住民からのご意見と対応方針

1. 住民からのご意見（パブリックコメント、公聴会）への対応方針
2. 分類別の住民からのご意見数（パブリックコメント、公聴会）
3. 淀川水系河川整備計画（変更原案）に関するご意見

3. 淀川水系河川整備計画(変更原案)に関するご意見

別紙 淀川水系河川整備計画（変更原案）に関する意見の詳細

図 4.2-1 河川水位縦断図 (淀川本川)

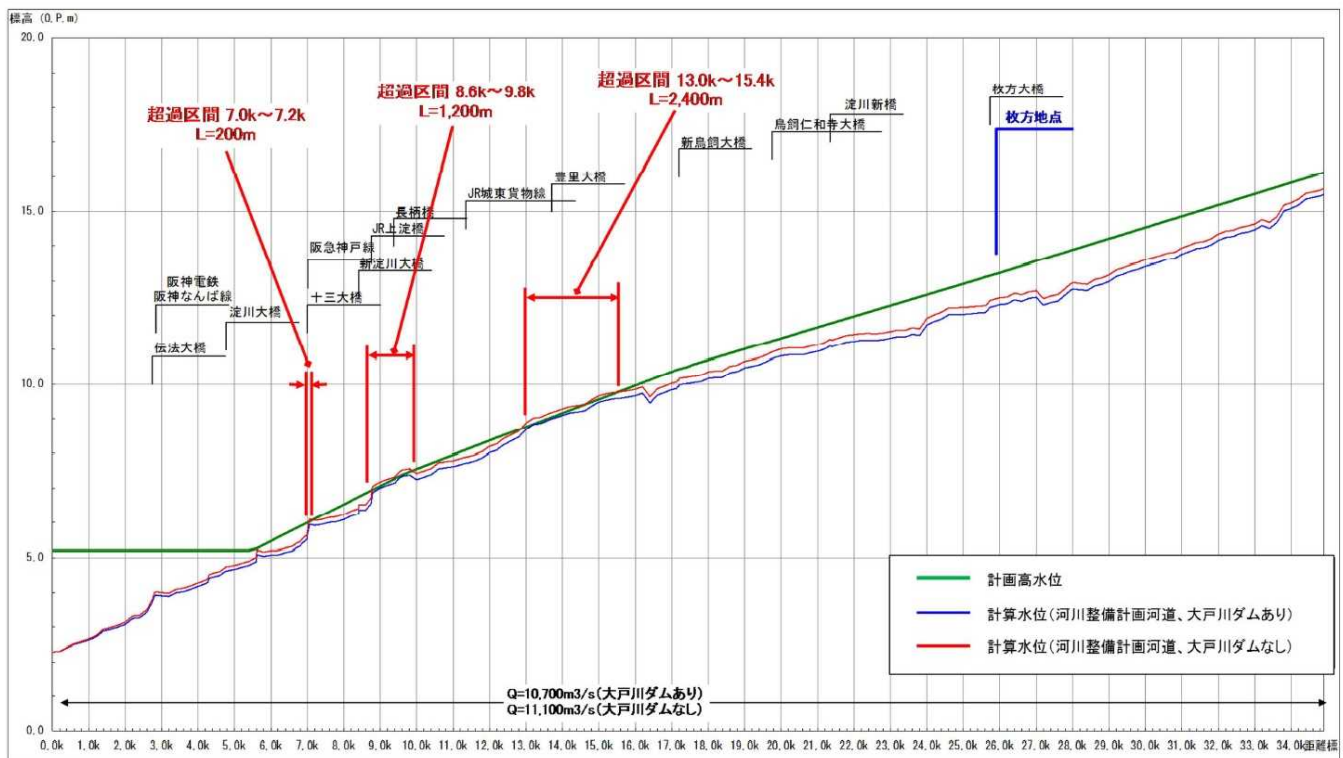
大戸川ダム検証素案では、淀川本川に関して図1が示され、淀川本川の7.0~7.2km、8.6~9.8km、13.0~15.4kmは大戸川ダムがないと、計画流量の流下時に計画高水位を超えることを問題視している。

図1は、淀川本川での大戸川ダムの洪水ピーク削減量が400 m³/秒あることが前提とした水位計算結果であるが、大戸川ダムに淀川本川でそのように大きな治水効果があるのだろうか。

検証素案では淀川本川で上述のとおり、8.6～9.8 km等で大戸川ダムがないと、計画流量の流下時に計画高水位を超えることを問題視しているが、計画高水位を超える高さは図1（検証素案の図4.2-1）から読み取ると、最大で15 cm程度である。これは大戸川ダムがないと、流量が400 m³/秒増えることを前提とした数字であり、実際は上述のようにせいぜい100～150 m³/秒しか増えないから、超過水位は5 cm程度になると考えられ、わずかなものである。

◇水位縦断面図(淀川本川) 図5

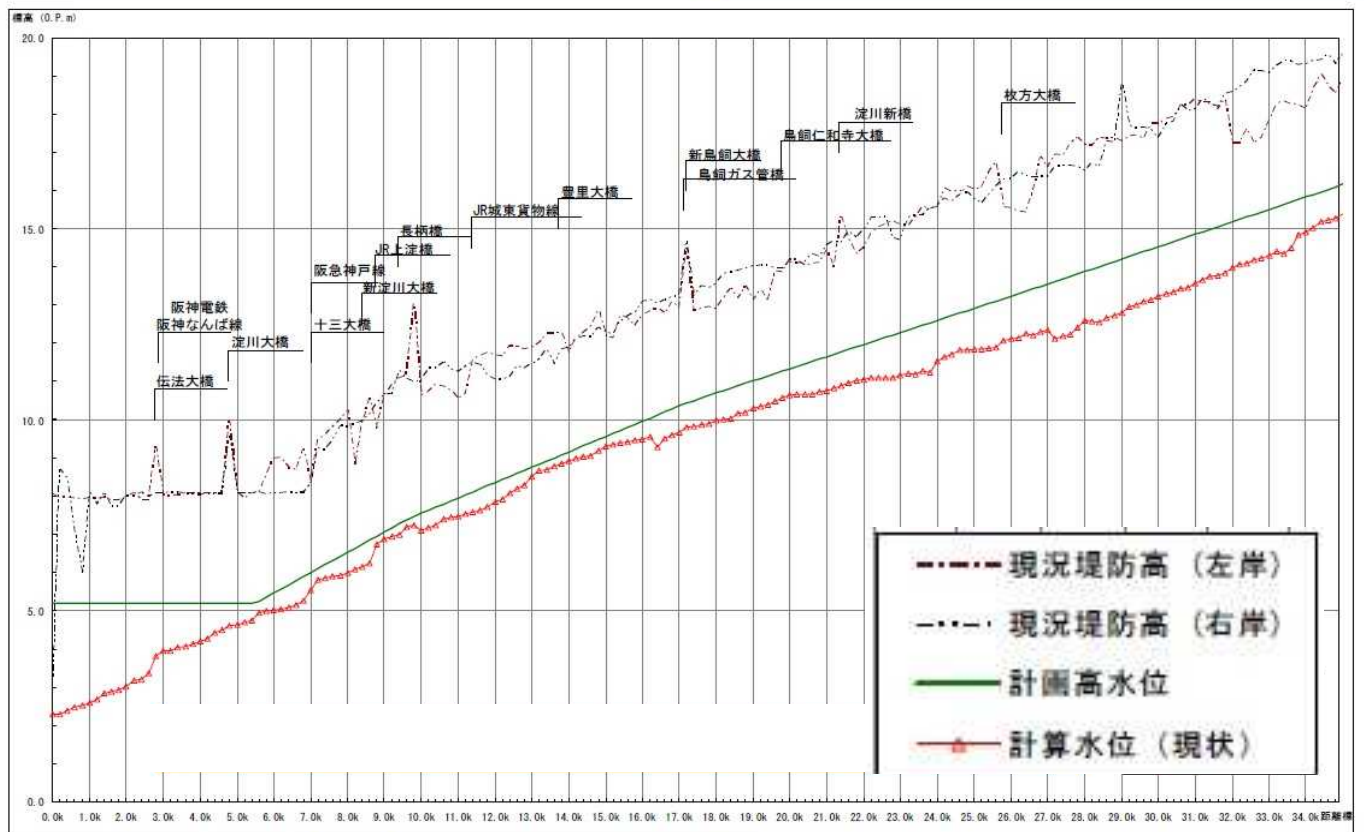
淀川水系河川整備計画の資料によれば、図5のとおり、左岸、右岸の現況堤防高は計画高水位より概ね2.5~3m以上高い位置にある。したがって、大戸川ダムがないために、計画高水位を5~15cm超えることがあったとしても、現況の堤防天端高には2.5~3m以上の余裕高があって、確保すべき余裕高2mを0.5~1mも上回っているのであるから、治水対策上、何も問題にならない。

写真 1

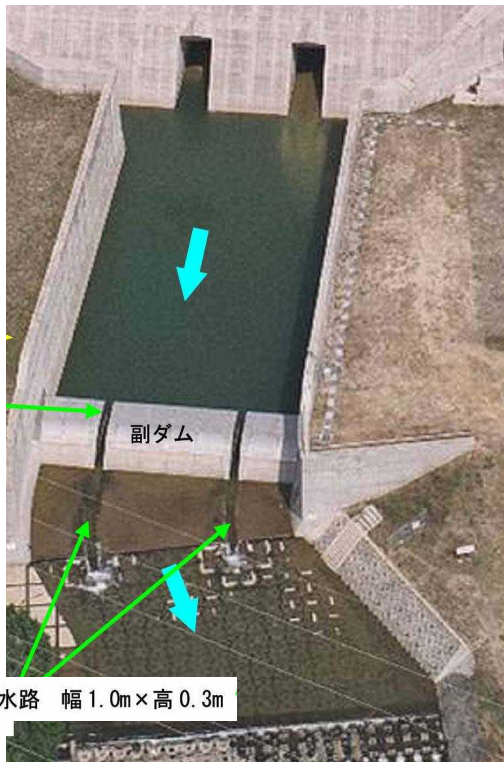
次頁の**写真1**は日本で最初の流水型ダムである島根県の益田川ダムの副ダムである。幅が50メートル近くある副ダムにおいて水が流れるスリットの水路は1m幅のものが2カ所付いているだけであるから、流速が高まると、スリットの水路で行き来できる水生生物は限られる。

図7 益田川ダムにおけるダム上下流の濁度変化（2010年）

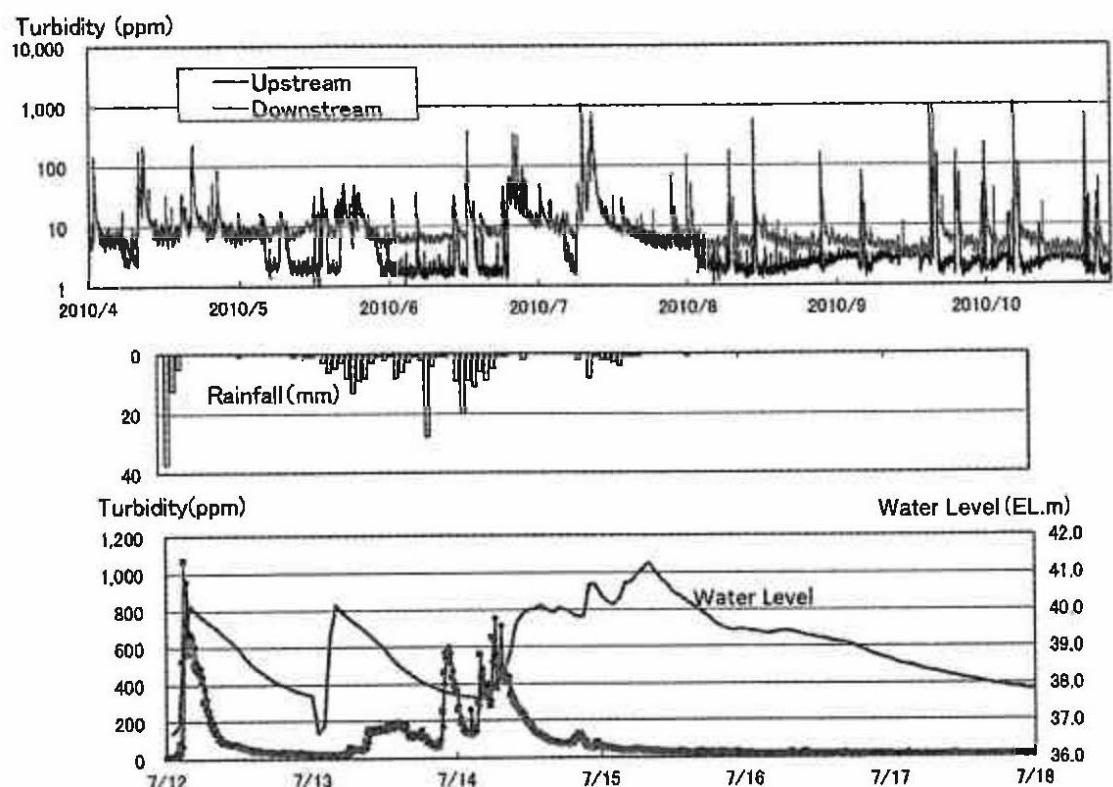
図7のグラフは、2010年に益田川ダムについて観測調査した結果である。観測期間中に複数回の洪水が発生し、高濁度水が流下している。ダム上流側（Upsream）は洪水終了後に濁度がすみやかに低下しているのに対して、下流側（Downsream）は10～数ppmの濁度が続いている。流水型ダムであってもダムであることには変わりなく、清流に戻りにくくなってしまうのである。

しかも、これはさほど大きくない洪水の場合である。益田川ダムは完成してからまだ15年間程度しか経っておらず、今後、大洪水が来て土砂が一挙に流出した場合、ダム下流で高濁度水が長期化することが心配される。

したがって、大戸川ダムが建設されれば、川の濁りが長期化し、魚類の成育や生態に対して少なからず影響を与えることを危惧せざるをえない。

図 4.3.2-4 堤防強化対策工法の例

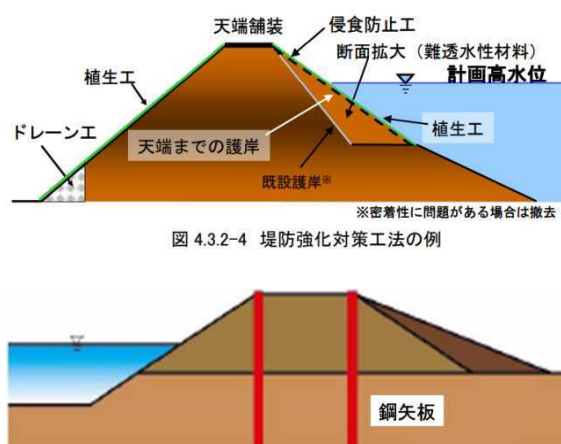
淀川水系では堤防天端までの表法護岸と裏法尻のドレーン工による堤防補強が実施されているが、裏法は植生工とされている。破堤原因の大半を占める越水破堤では、越流水による裏法尻から侵食が始まり、天端まで進行して破堤に至るため、裏法にも表法と同様に被覆工を実施することが重要である。堤防前面に被覆工を行う補強に必要がある。

さらに越水に耐えるのが二重鋼矢板補強である。堤防天端の両肩から鋼矢板を打設すれば越水にも十分耐えることが東日本大震災で証明されている。すでに実施されている地域もあり、淀川水系にも取り入れるべきである。
